Révision du Plan Local d'Urbanisme Réunion n°28 – Comité de suivi du PLU Prise en compte de l'avis de la commission d'enquête 13 mars 2019

COMMUNE DE PORDIC // Révision du Plan Local d'urbanisme
13 mars 2019 // ref PDP/SL/FR

E - AVIS de la COMMISSION D'ENQUETE

Site 18

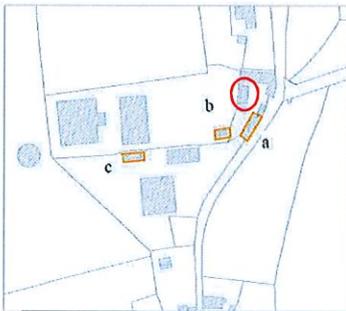
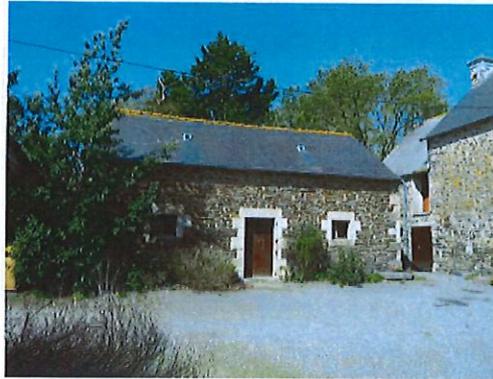
- Mettre à jour l'inventaire du patrimoine pouvant faire l'objet d'un changement de destination.

Site 18 : demande ajout d'un bâtiment en d

Réponse : favorable.

Site 63

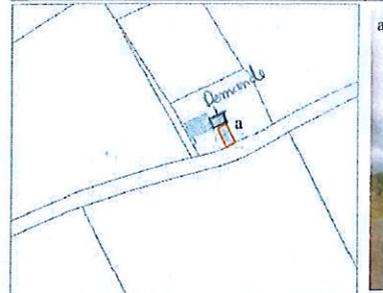
Site 63 : demande ajout d'un bâtiment

Réponse : l'emprise au sol est de 57 m²,
Favorable.

Site 72

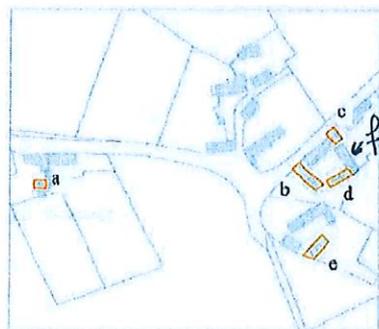
Site 72 (la lande ouest, Tréméloir): demande ajout d'un bâtiment
Réponse : Ce bâtiment a déjà été identifié, il correspond au bâtiment A.

Site 72 (la lande est, Tréméloir) : demande ajout d'un bâtiment (f)
Demande mise à jour des informations sur la fiche
Réponse : favorable.

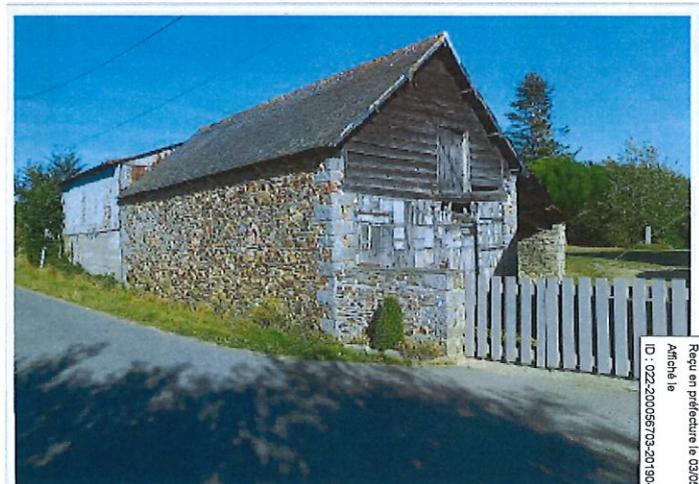
Demande ajout d'un bâtiment situé rue de la Ville Méno à Pordic

Réponse : l'emprise au sol est de 97 m², favorable.

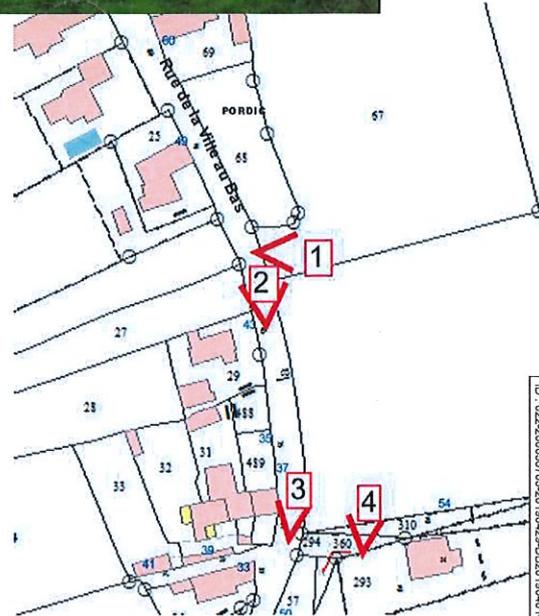
- secteur 1 (rue de la ville au bas) : demande d'ajout des haies

*Réponse :
Favorable pour les 3 haies bordant
le terrain (cf analyse terrain page
suivante).*

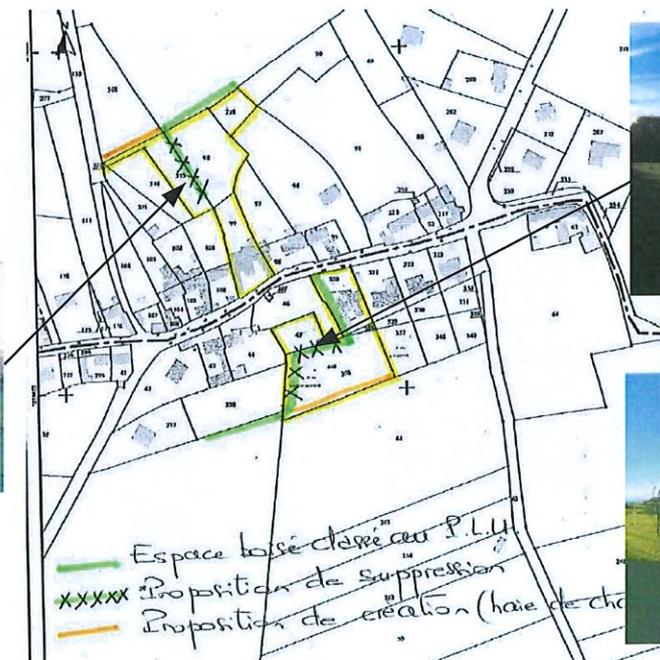
- secteur 2 (secteur de la Ville Morel) : demande de modification des haies

Réponse : favorable.

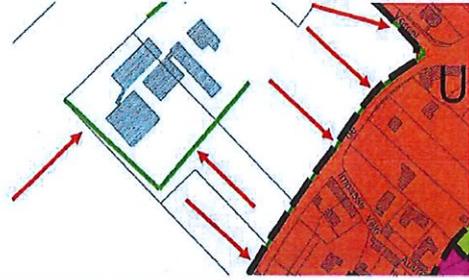
- secteur 5 (secteur de la Ville au Guichou) : demande de déclassement de haies.

Réponse : Ces haies sont qualitatives et utiles pour masquer l'exploitation agricole, réponse défavorable (protection maintenue).

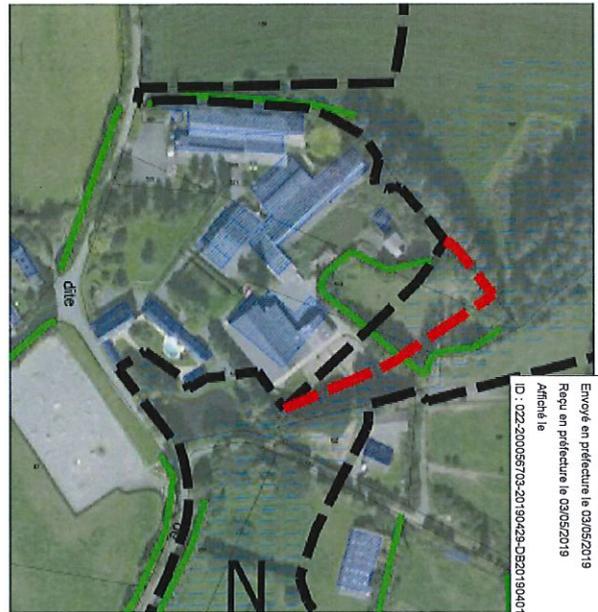
- Préciser que l'aménagement paysager (zone 1AUy, OAP) s'impose pour réduire l'impact visuel depuis la RN.

Réponse : cette précision pourra être apportée, cet objectif semblant évidant dans les OAP présentées.

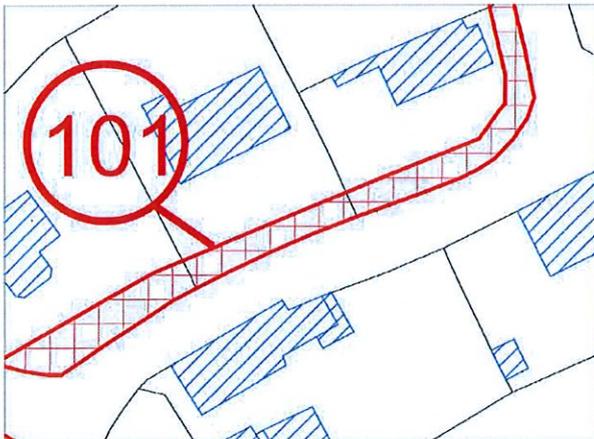
- Régulariser l'emprise de l'ER101 (rue Bourlago) selon projet présenté par la Commune.

Réponse : intégration des éléments transmis par la mairie, réduction de l'ER en conséquence.

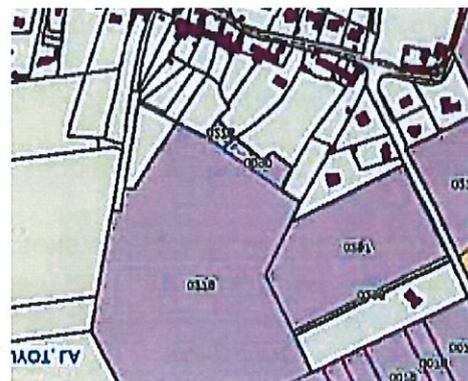
- Vérifier la cohérence de la zone NL avec les ENS donc le droit de préemption sur les parcelles ZL278... La limite de la zone NL sur la parcelle ZL278 (C20) et sur les trois parcelles voisines doit être mise en conformité avec celle des espaces naturels sensibles et leurs zones de préemption.

Réponse : après vérification, la parcelle 278 figure bien dans le périmètre concerné par l'extension de la zone de préemption au titre des ENS (délibération du Conseil Départemental du 15 septembre 2017). Le maintien du zonage NL peut être conservé, en cohérence avec cette zone de préemption.

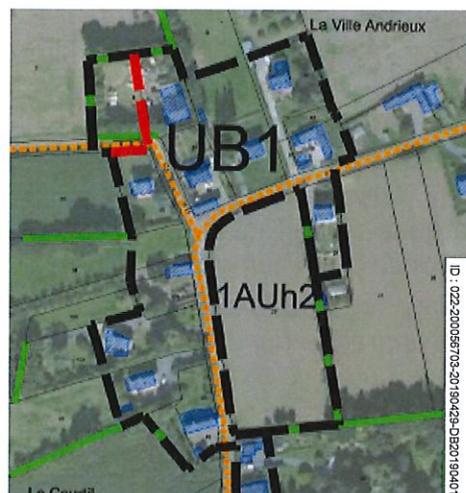
- Reclasser en 2AU le secteur 14 des OAP, afin de rééquilibrer les zones AU.

Réponse : le secteur 14 des OAP correspond au site de la rue des Rochettes sur Tréméloir, où un projet d'extension du réseau d'assainissement est programmé. La zone est donc conservée en 1AU.

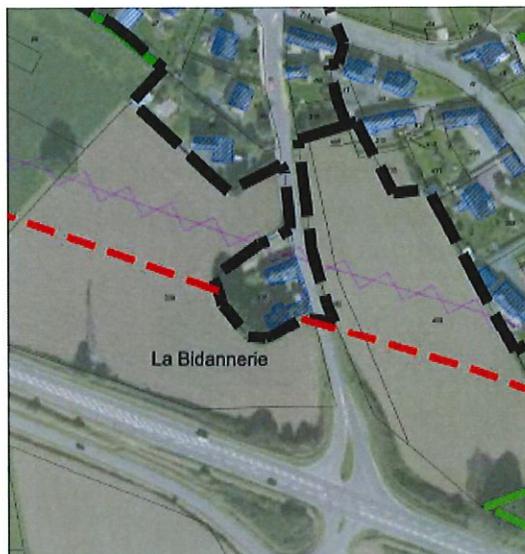
Réponse : dans son argumentaire, la commission d'enquête précise que « la délimitation de l'agglomération doit être réalisée au plus proche afin d'éviter une extension vers le rivage et présenter une situation homogène pour l'ensemble des parcelles. La parcelle AD248 dispose d'une possibilité d'extension en UB1 qui ne respecte pas la loi Littoral, le périmètre de l'agglomération doit être au plus près du bâti existant comme les parcelles voisines (C15, E51). » Cette demande va à l'encontre de la demande des propriétaires qui demandent la constructibilité de toute leur parcelle.

Lors de la discussion en comité de suivi du PLU, il a été proposé de réduire la limite de cette zone UB pour se mettre en cohérence avec le tracé sur les parcelles voisines.

Après réflexion et analyse du contexte urbain et paysager environnant, il s'avère que le maintien du zonage actuel n'induit pas d'extension au delà des limites bâties de l'agglomération. Il est donc proposé de conserver le zonage inscrit à l'arrêt de projet (cf extrait cartographique ci-contre), dans le prolongement de la parcelle bâtie n°323 .

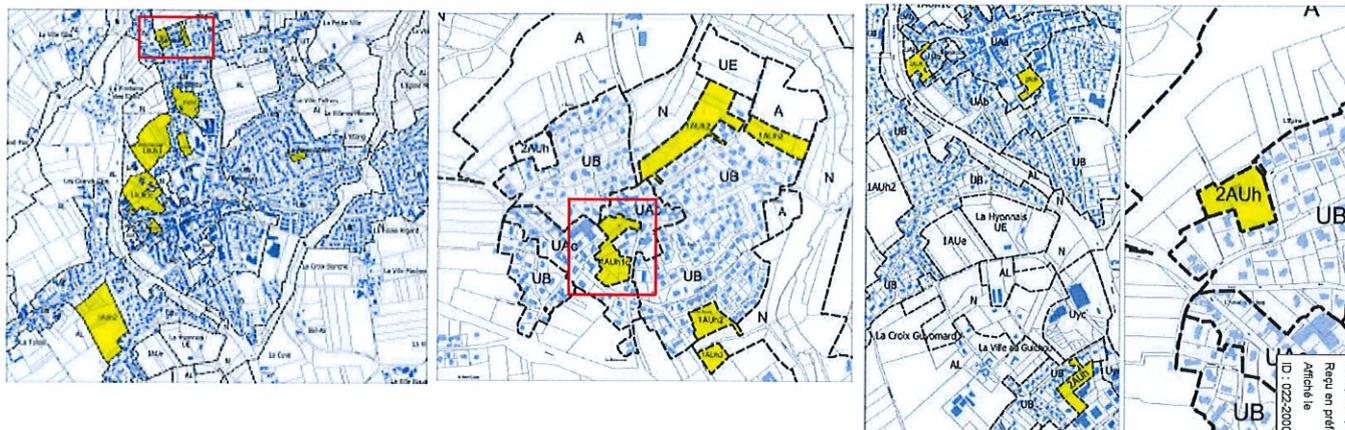
- Inscrire au thème 2.4 du PADD, une liaison douce dénivelée pour sécuriser le giratoire de la RD 786

Réponse : cet objectif peut être ajouté, sachant que la commune ne maîtrise pas sa réalisation sur un espace géré par le Conseil Départemental.

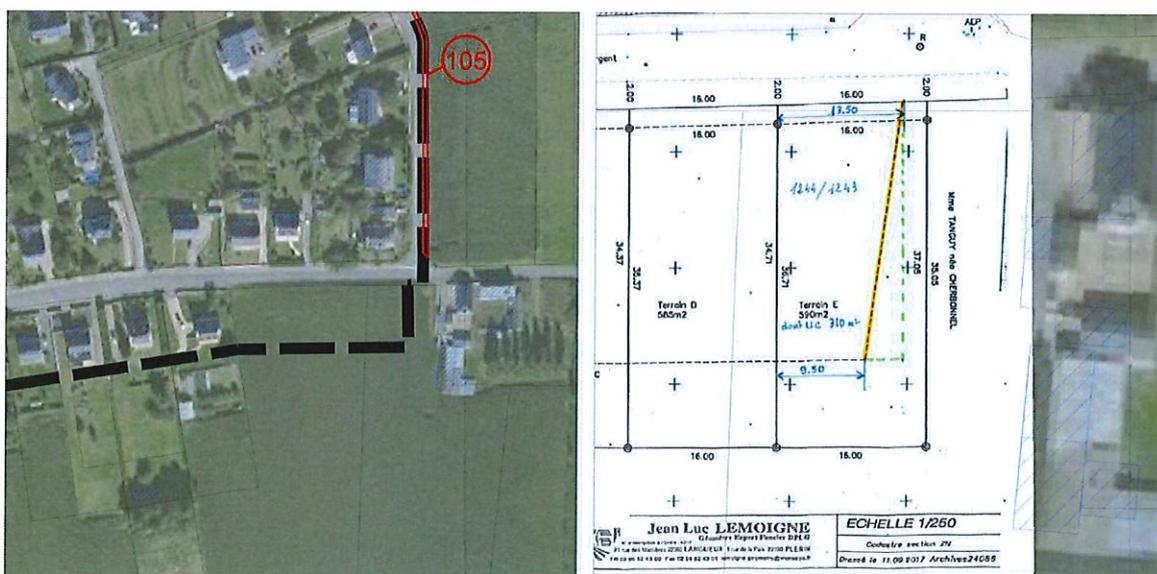
- demande sur parcelle ZN 583 : extension de la zone U pour permettre l'implantation de la construction.

Réponse : le PLU a déjà été modifié pour prendre en compte cette demande.

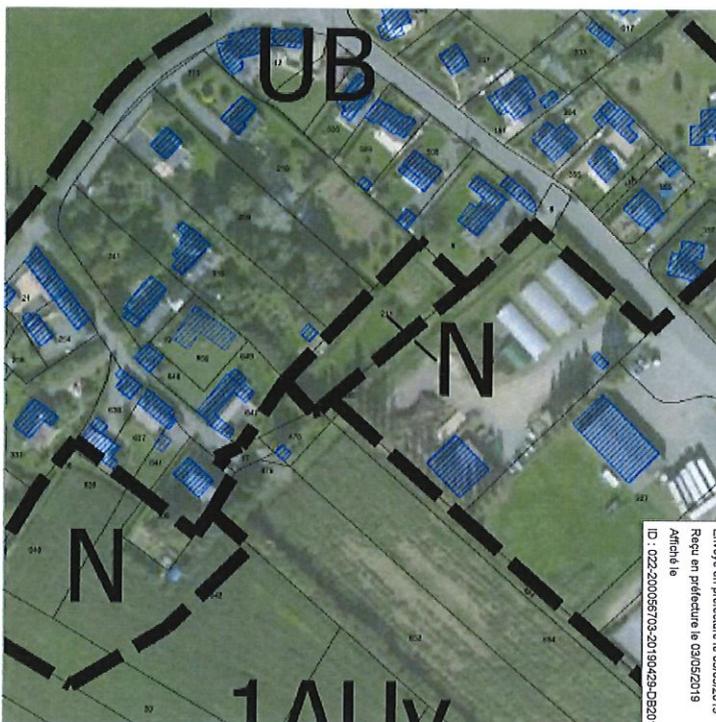
- demande sur parcelle ZR 211 : demande de classement en zone U d'une parcelle située entre une zone d'habitat et une zone d'activités.

Réponse maître d'ouvrage: Le nouveau PLU conserve une zone N en espace tampon avec la zone d'activité, orientation qui peut être rediscutée car cette parcelle n'induit pas d'extension de l'aire agglomérée.

Réponse commission d'enquête : Il serait intéressant de poursuivre cet espace de verdure sur la totalité de la limite Nord-Ouest de la future zone 1AUU.
